Raport z Audytu Bezpieczeństwa Ruchu Drogowego

nr: AUDYT/ŁS/001/2025

Ocena bezpieczeństwa ruchu drogowego w rejonie
Szkoły Podstawowej nr 2 im. Jana Pawła II w Wieliszewie

Audyt przeprowadził:
mgr inż. Łukasz Skrodzki

Rys. 2: Kartogram przedstawiający natężenie ruchu drogowego na skrzyżowaniu ul. Kościelnej i ul. J. Kusocińskiego. Pomiar przeprowadzony w godzinach porannego szczytu (7:30–8:30) dnia 21 stycznia 2025 r.
Źródło: własne.

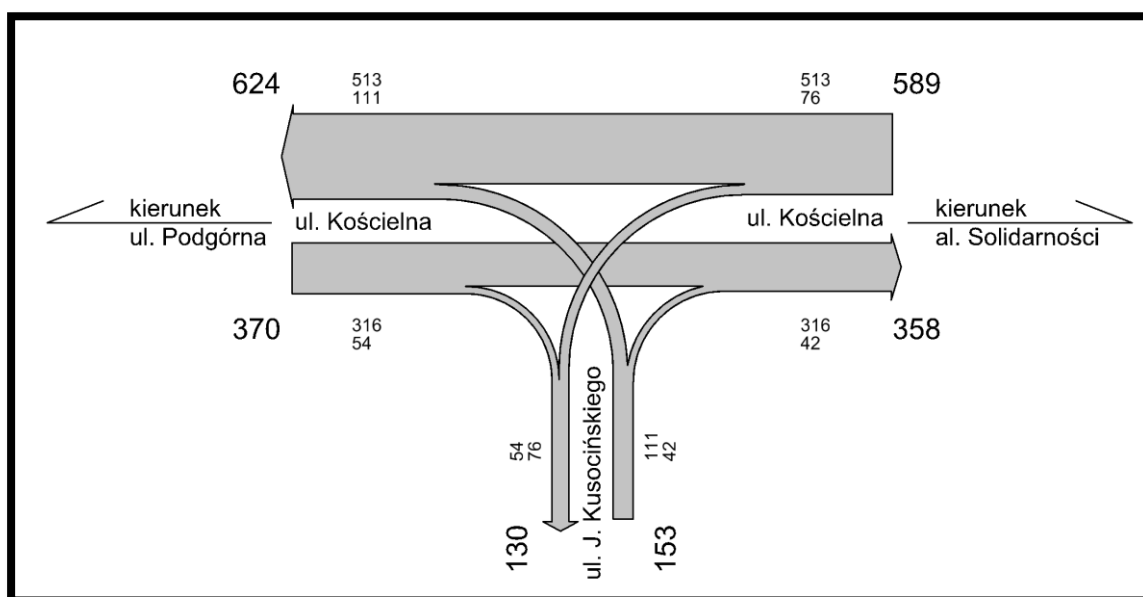
- **Duży ruch na skrzyżowaniu ul. Kościelnej z ul. J. Kusocińskiego:** W godzinach porannego szczytu (7:30–8:30) zarejestrowano prawie 1000 pojazdów w przekroju dla obu kierunków, co wskazuje na intensywny przepływ ruchu w tym obszarze, wynikający z położenia przy drodze powiatowej nr 1818W, pełniącej funkcję głównego ciągu komunikacyjnego.
- **Ruch generowany przez mieszkańców i rodziców:** Skrzyżowanie obsługuje zarówno ruch lokalny, jak i ruch generowany przez rodziców dowożących dzieci do szkoły oraz mieszkańców okolicznych osiedli.
- **Ryzyko kolizji:** Wysokie natężenie ruchu w godzinach porannych zwiększa ryzyko kolizji na przejściach dla pieszych na ul. Kościelnej, które są intensywnie użytkowane przez dzieci w drodze do i ze szkoły oraz na skrzyżowaniach z innymi pojazdami (z ul. J. Kusocińskiego, ul. Podgórną, ul. Polną).

1. **Budowa ronda na skrzyżowaniu ulic Kościelnej i Kusocińskiego** – Rondo jest najefektywniejszym rozwiązaniem w celu poprawy płynności ruchu oraz zwiększenia bezpieczeństwa na skrzyżowaniu. Dzięki niemu można zredukować ryzyko kolizji, szczególnie w godzinach szczytu, a także wymusić na kierowcach zmniejszenie prędkości, co pozytywnie wpłynie na bezpieczeństwo pieszych, w tym dzieci przechodzących przez skrzyżowanie. Budowa ronda pozwoli także na zorganizowanie ruchu rowerowego na skrzyżowaniu. Przypadki zdarzeń drogowych z udziałem dzieci poruszających się rowerem po przejściu dla pieszych świadczą o tym, że jest potrzeba zapewnienia możliwości bezpiecznego i zgodnego z przepisami korzystania z roweru na skrzyżowaniu.
2. **Zainstalowanie sygnalizacji świetlnej na skrzyżowaniu ulic Kościelnej i Kusocińskiego** – Alternatywnie, w przypadku braku możliwości budowy ronda,

zaleca się zainstalowanie sygnalizacji świetlnej. Sygnalizacja poprawi zarządzanie ruchem, zapewniając większe bezpieczeństwo pieszym oraz umożliwiając płynne włączanie się do ruchu na skrzyżowaniu, szczególnie dla pojazdów poruszających się w kierunku ul. J. Kusocińskiego.

3. **Wyspowe progi zwalniające (doraźnie)** – Jako rozwiązanie tymczasowe, przed budową ronda lub instalacją sygnalizacji świetlnej, można zastosować wyspowe progi zwalniające, które zmuszą kierowców do redukcji prędkości, zwłaszcza w rejonie przejść dla pieszych. To doraźne rozwiązanie zwiększy bezpieczeństwo pieszych, zwłaszcza dzieci w drodze do szkoły.

Zdjęcie 3: Oświetlenie przejścia przy ul. Podgórnjej.
Źródło: własne.

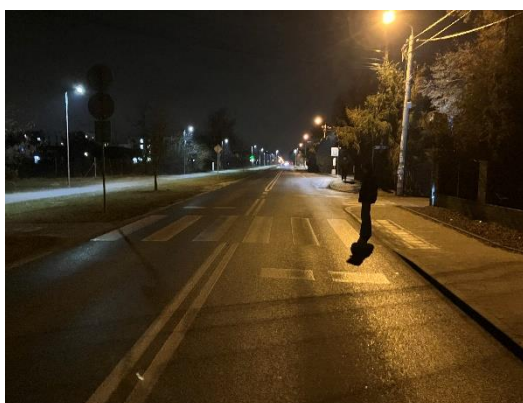
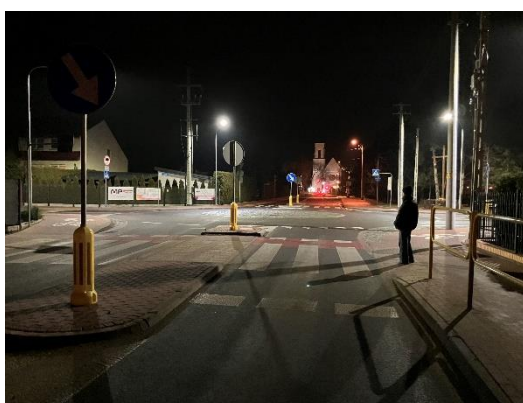
Najgorzej pod tym względem wypadło przejście w rejonie ul. Podgórnjej, gdzie oświetlenie jest wyjątkowo niewystarczające, co znacząco ogranicza widoczność pieszych po zmroku.

Niewiele lepiej sytuacja przedstawia się w przypadku przejścia w pobliżu ul. J. Kusocińskiego, które również wymaga natychmiastowych działań w celu poprawy warunków oświetleniowych.

Przejścia znajdujące się wokół ronda, choć w nieco lepszym stanie, również nie spełniają standardów odpowiedniego doświetlenia. Szczególnie problematyczny jest brak właściwego oświetlenia dla pojazdów nadjeżdżających do ronda (na każdym wlocie), co powoduje, że sylwetka pieszego od strony nadjeżdżających pojazdów pozostaje nieoświetlona. Na każdym wlocie pionowe natężenie światła na przejściu wyniosło 0 lux. W konsekwencji kierowcy mogą mieć trudności z dostrzeżeniem pieszych, co istotnie zwiększa ryzyko wypadków, zwłaszcza w warunkach ograniczonej widoczności lub złej pogody.

Zdjęcie 12: Widok z ul. Polnej na lewy wlot ronda, włączając się do ruchu.
Źródło: własne.

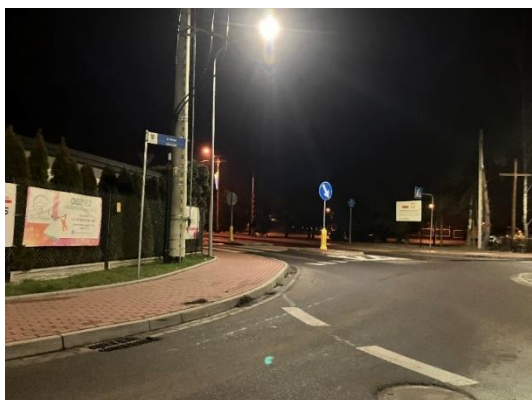
- o pojazdy włączające się z ul. Polnej na rondzie mają ograniczoną widoczność pojazdów nadjeżdżających z lewej strony, od strony ul. Modlińskiej,
- o pojazdy nadjeżdżające od strony ul. Modlińskiej często poruszają się z dużą prędkością, co wynika z dobrej widoczności wlotu lewego na rondzie oraz niewielkiego wyprofilowania wyspy centralnej,
- o brak odpowiedniego wymuszenia redukcji prędkości na ul. Kościelnej od strony ul. Modlińskiej zwiększa ryzyko niebezpiecznych sytuacji (długi odcinek prostej ulicy Kościelnej sprzyja rozwijaniu dużych prędkości na dojeździe do ronda),

a) Zastosowanie wyspowych progów zwalniających na ul. Kościelnej przed wlotem na rondo od strony ul. Modlińskiej w celu skutecznego wymuszenia redukcji prędkości i poprawy bezpieczeństwa z uwagi na brak wymaganej widoczności z ul. Polnej.

b) Alternatywnie, poprawa konstrukcji wyspy centralnej ronda poprzez:

- Wyniesienie krawężnika okalającego wyspę o 3-4 cm.
- Zwiększenie pochylenia poprzecznego wyspy.

Zdjęcie 32: Małe lustro U-18a przy wyjeździe z parkingu.
Źródło: własne.

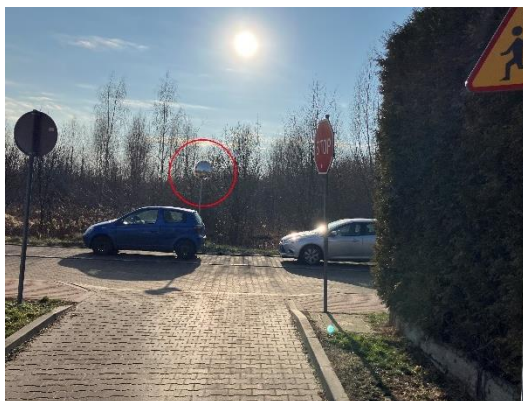
Dodatkowo wyjeżdżający kierowcy skierowani są w kierunku południowym, co w okresie wiosenno-letnim powoduje, że słońce oślepia ich i ogranicza widoczność. Promienie słoneczne odbijające się od lustra sprawiają, że przestaje ono spełniać swoje właściwości, a kierowcy narażeni są na chwilowe oślepienie, co dodatkowo zwiększa ryzyko niebezpiecznych sytuacji.

W związku z tym konieczne jest wymienienie lustra na większe, które zapewni lepszą widoczność, co znacząco poprawi bezpieczeństwo użytkowników tego skrzyżowania.

Rys. 7: Aktualny układ ruchu na parking.
Źródło: Google Maps, dodane oznaczenia własne.

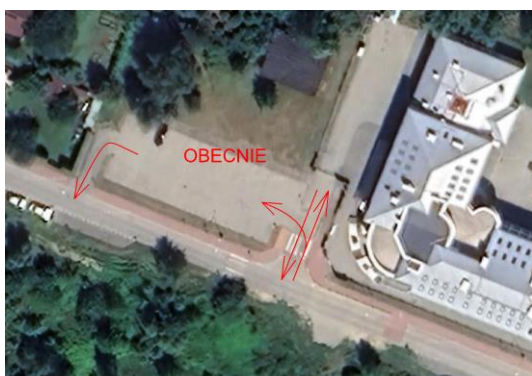
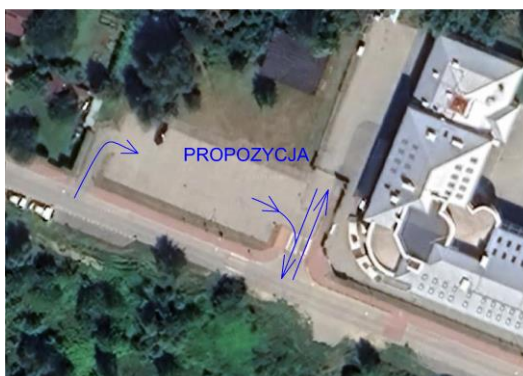
Zdjęcie 68: Wyjazd z parkingu z ograniczoną widocznością.
Źródło: własne.

- Poprawa widoczności na wyjeździe z parkingu poprzez:
 - przycięcie żywopłotu (prywatna posesja),
 - instalację większego, bardziej efektywnego lustra.
- **Alternatywne rozwiązanie, rekomendowane: zmiana kierunku ruchu na parking.** Wjazd zaproponować w miejscu obecnego wyjazdu, co pozwoli wyeliminować problem ograniczonej widoczności oraz ryzyko potrącenia pieszych. Dodatkowo taki układ uniemożliwi blokowanie wjazdu przez pojazdy zatrzymujące się na chwilę w celu wysadzenia dzieci. Kolejne samochody będą mogły bez przeszkód kontynuować ruch w obrębie parkingu.

Rys. 11: Skrzyżowanie ul. Kusocińskiego i ul. Królewskiej.
Źródło: Google Maps, dodane oznaczenia własne.

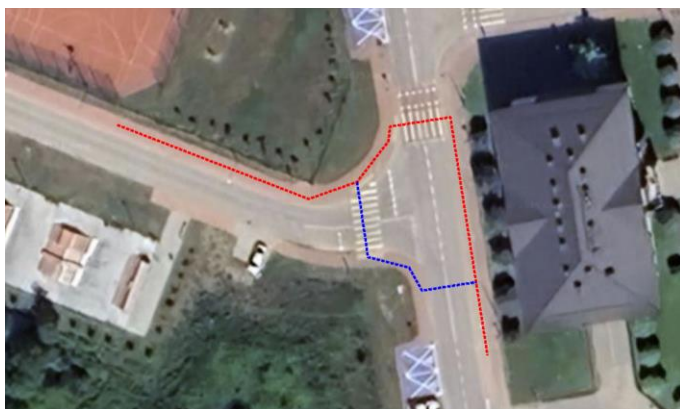
Brak przejścia dla pieszych na zaznaczonym ciągu komunikacyjnym (czerwona linia), który jest używany przez dzieci i innych pieszych, zmuszając ich do znacznego wydłużenia drogi do istniejącego przejścia. Dłuższa droga może skutkować zniechęceniem i zachęcać do skracania drogi w niebezpieczny sposób (zaznaczone na niebiesko).

Dodatkowo, parking zlokalizowany w pobliżu jezdni zwiększa natężenie ruchu pieszych, zwłaszcza kierowców przechodzących na drugą stronę ulicy, co również wymaga dedykowanego przejścia dla pieszych.

- Wyniesienie tarczy skrzyżowania (zgodnie z pkt 3.3.1).
- Wyznaczenie dodatkowego przejścia dla pieszych w miejscu oznaczonym na czerwono w celu zapewnienia bezpieczeństwa dzieci i innych pieszych korzystających z ciągu komunikacyjnego.
- Uzupełnienie przejścia o odpowiednie oznakowanie poziome i pionowe, a także ewentualne doświetlenie w celu poprawy widoczności po zmroku.
- Zapewnienie bezpiecznego dojścia do parkingu poprzez włączenie go dodatkowym przejściem w rejonie parkingu.
